資料１　別紙

１階

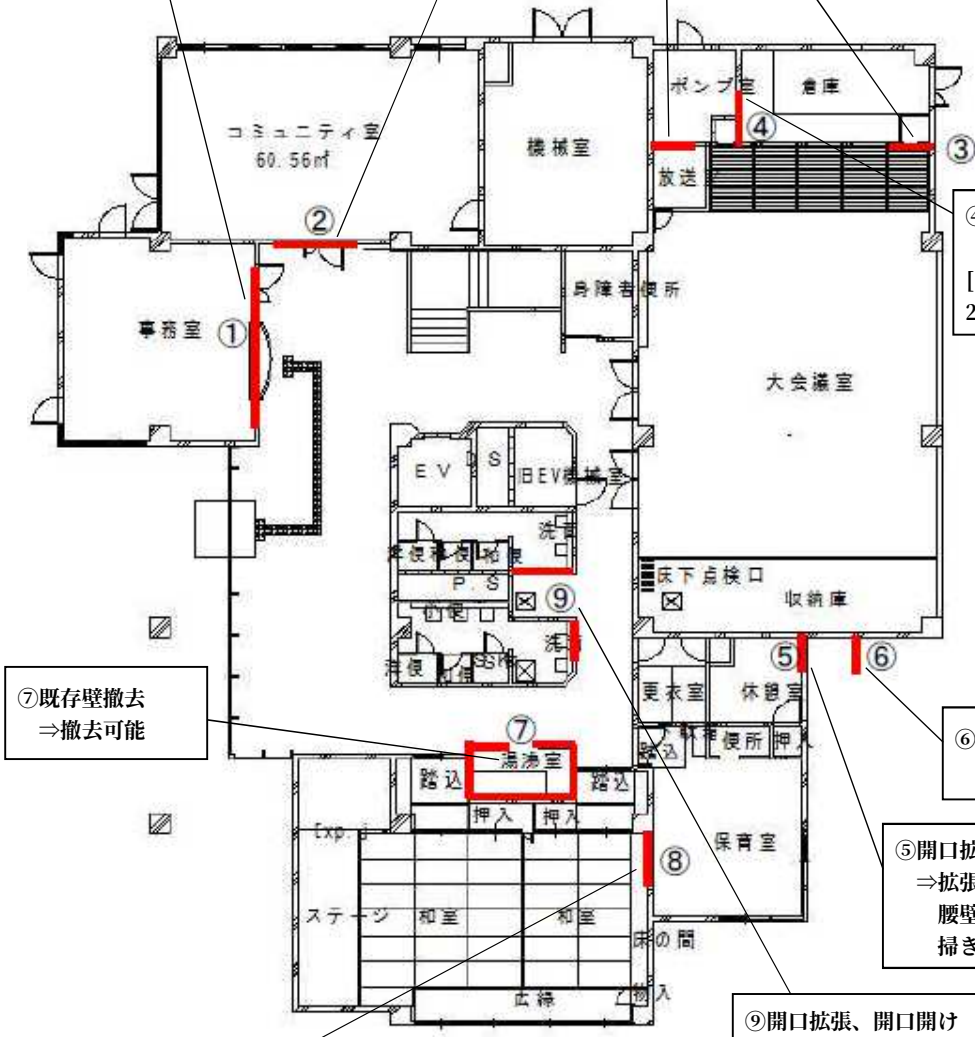
①既存壁撤去
⇒撤去可能

②開口拡張
⇒拡張可能
[現在幅]1,200 ㎜
[拡張可能幅]1,900 ㎜

③開口開け
⇒開口開け可能
[開口開け可能幅]1,600 ㎜

④開口開け
⇒開口開け可能
[開口開け可能幅]
2,800 ㎜

⑤開口拡張
⇒拡張可能
腰壁部分を壊し、
掃き出し窓に変更

⑥壁撤去
⇒撤去可能

⑦既存壁撤去
⇒撤去可能

⑧開口開け
⇒開口開け可能
[開口開け可能幅]1,700 ㎜

⑨開口拡張、開口開け
⇒拡張、開口開け可能
・開口拡張
[現在幅]800 ㎜
[拡張可能幅]1,800 ㎜
・開口開け
[開口開け可能幅]1,200 ㎜

２階

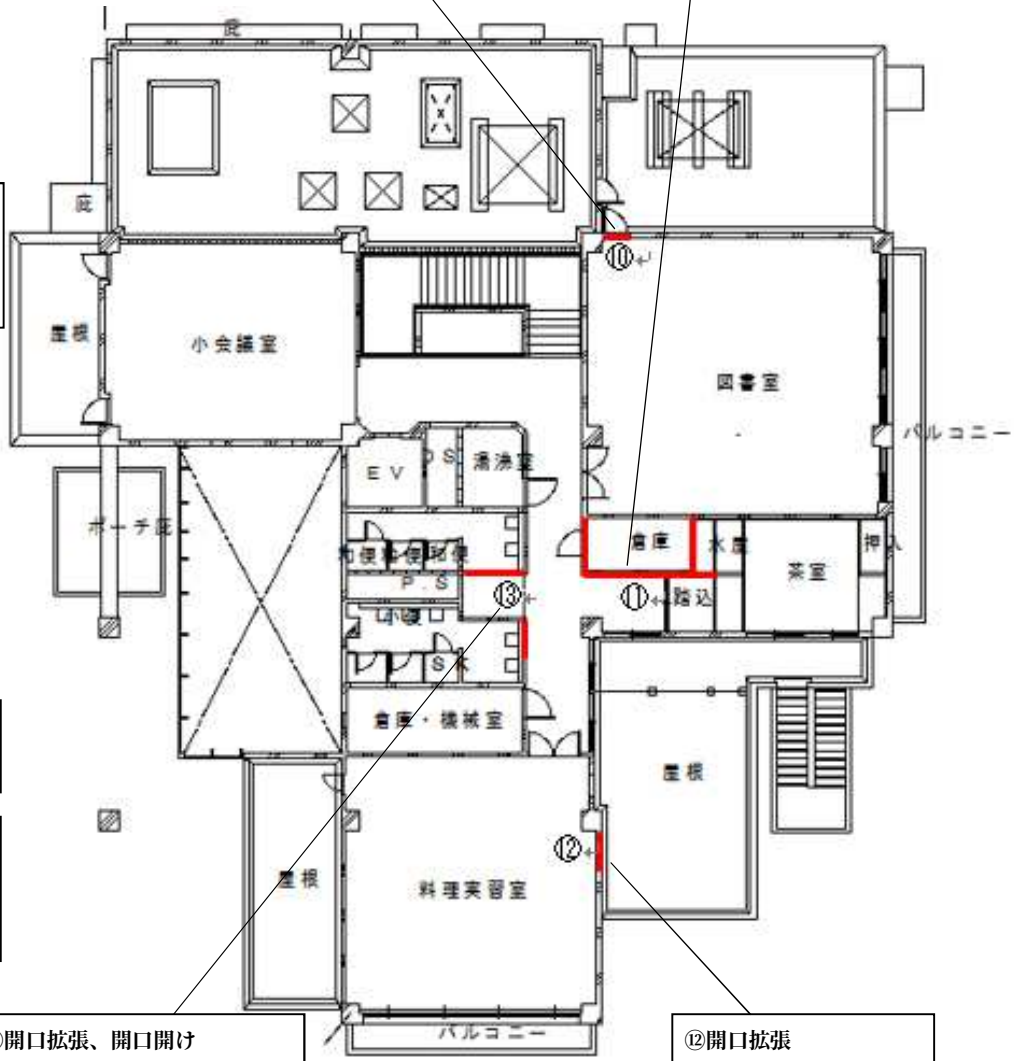
⑩開口拡張
⇒拡張可能
腰壁部分を壊し、
掃き出し窓に変更

⑪既存壁撤去
⇒撤去可能

⑫開口拡張
⇒拡張可能
腰壁部分を壊し、
掃き出し窓に変更

⑬開口拡張、開口開け
⇒拡張、開口開け可能
・開口拡張
[現在幅]800 ㎜
[拡張可能幅]1,800 ㎜
・開口開け
[開口開け可能幅]1,200 ㎜
